Добавление 13: Правила № 14

Пересмотр 5 – Исправление 1

Исправление 1 к Пересмотру 5 (*Опечатка, исправленная секретариатом*)

Единообразные предписания, касающиеся официального утверждения транспортных средств в отношении креплений ремней безопасности, систем креплений ISOFIX, креплений верхнего страховочного троса ISOFIX и сидячих мест размера "i"

Приложение 9

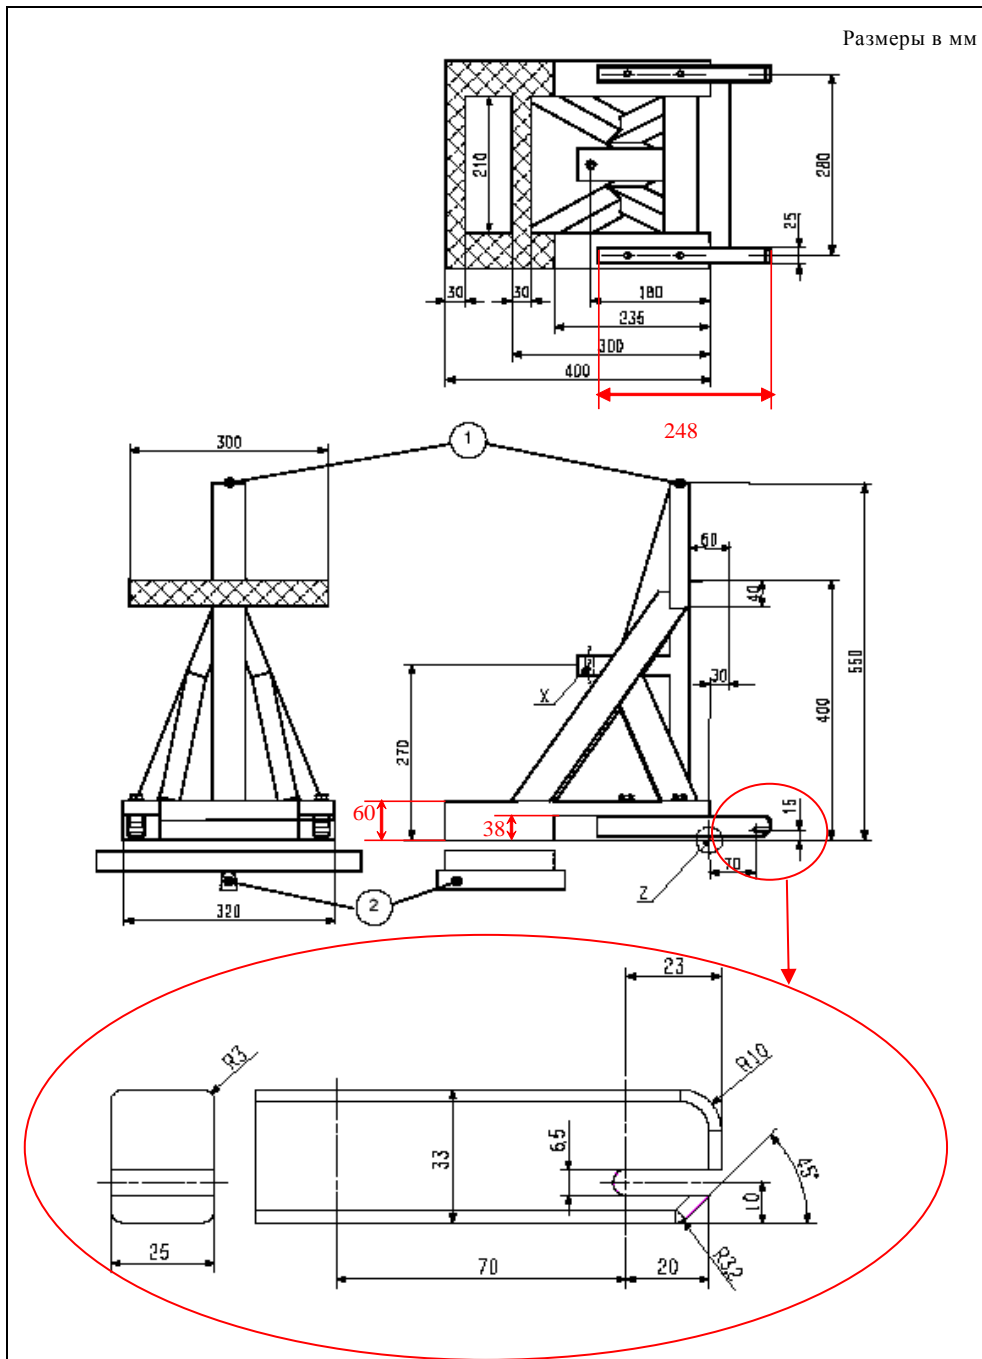
Рис. 2 исправить следующим образом:
